Projekt Quartiersachse Kirchweg – KaisenCampus

- Ausführungen SKUMS zum Beiratsbeschluss vom 21.01.2021 -

SKUMS, Claus Gieseler Ref. 72 / Iris Bryson Ref. 30

Bildbeispiele zu den Argumenten SKUMS:

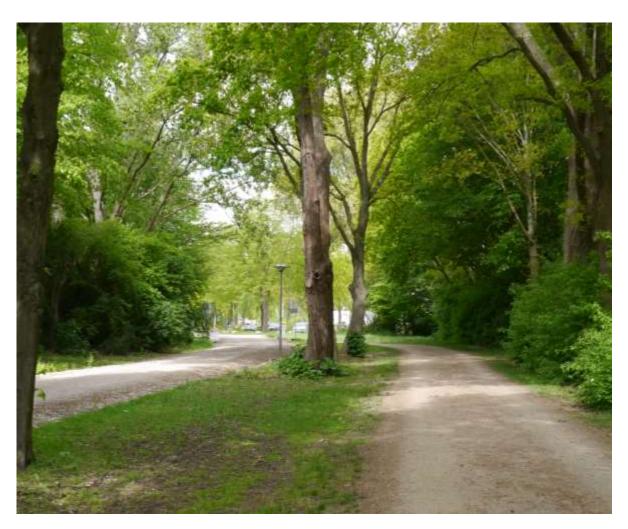
- Die Ausbaubreite der jetzigen Baustraße von ca. 3,50 m täuscht.
 - Die ursprüngliche Wegebreite betrug 2,30 m. Dies wäre dann auch die zukünftige Ausbaubreite des Weges entlang des Sportplatzes.
- Gut zu erkennen:
 Der Mittelstreifen zwischen den beiden Wegen bietet kaum Fläche für die Entwicklung von Aufenthaltsfunktionen, Hügeln und Grünstrukturen.

Bildbeispiele zu den Argumenten SKUMS:

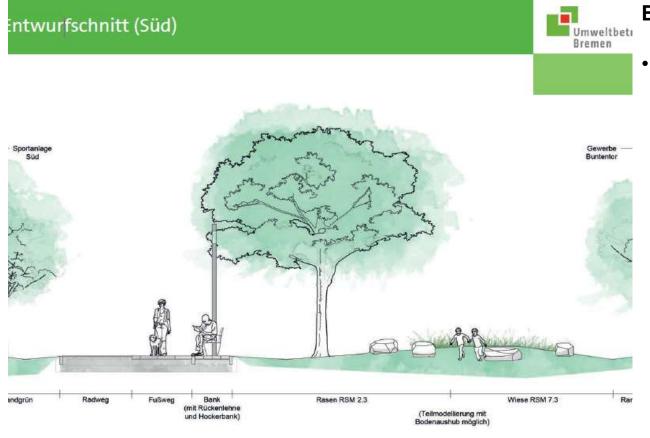
- Die großen Bäume der Baum- / Strauchpflanzung parallel zur Kornstraßen-Bebauung (nördlich) haben ein weitreichendes Wurzelsystem:
 - => Bei Versiegelung sind Baumschäden auf gesamter Länge unvermeidbar.
 - => Bei Ausbau dieses Weges ist der Einbau von weiteren, teuren Wurzelbrücken erforderlich.
